Oggetto [ID VIP: 7610] Istanza per il rilascio del provvedimento di VIA nell'ambito del provvedimento unico in materia ambientale PNIEC-PNRR ai sensi dell'art. 27 del D. Lgs. 152/2006, relativa al progetto di impianto fotovoltaico denominato "Impianto Fotovoltaico Bufala" potenza di 56,48 MW da realizzarsi nei Comuni di Castel Volturno e Cancello ed Arnone (CE) e con cavidotto in MT e Stazione Elettrica RTN sita in Cancello ed Arnone (CE).

**Proponente:** Stardue S.r.l.

Parere tecnico-istruttorio della Soprintendenza Speciale per il PNRR

Fig 3: Estratto dell'area di progetto su QGIS elaborato dal Servizio V DG ABAP

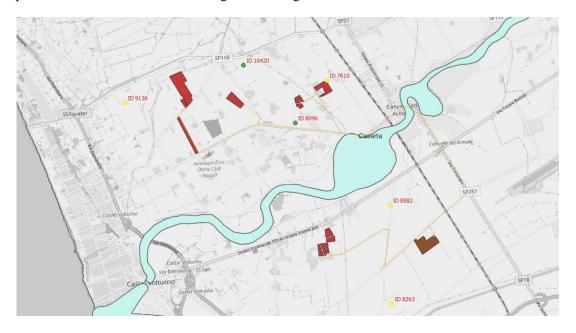
L'area d'impianto denominato "Bufala – Cancello" ricade all'interno dell'ambito di paesaggio archeologico denominato "Agro centuriato di Falerno" (Fig. 3). Si segnala inoltre che le diverse aree d'impianto sono poste in prossimità della rete stradale storica di seguito riportata:

Fig. 4: Estratto dell'area di progetto su QGIS elaborato dal Servizio V DG ABAP – Individuazione degli impianti prossimi all'area d'intervento – Cerchiati in rosso i campi fotovoltaici in esame.

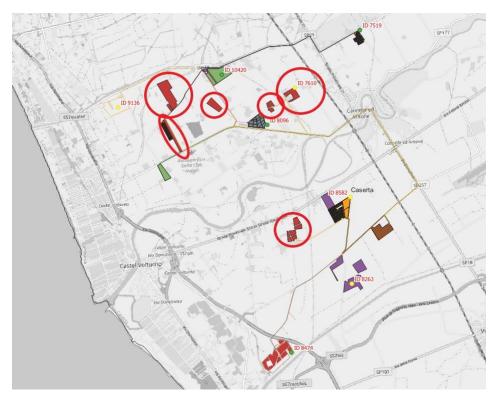
In riferimento agli impatti cumulativi in prossimità dei campi fotovoltaici che compongono l'impianto in esame, sono presenti gli impianti fotovoltaici/agrivoltaici autorizzati e in corso di autorizzazione di seguito riportati (Fig. 4).

- Nelle vicinanze dei campi "Bufala Sud Bufala Est Bufala Nord e Cancello e Arnone" sono situati, a distanze che variano dall'aderenza di un campo in esame con un altro procedimento ad una distanza massima di circa 2 km, gli impianti identificati con gli ID 9136 ID 10420 ID 8096 ID 7519;
- Nelle vicinanze del campo denominato "Bufala Seponi" sono presenti a distanze che variano da un minimo di 950 m circa ad un massimo di 3,2 km circa, gli impianti identificati con gli ID 8582 ID 8263 ID 8474;
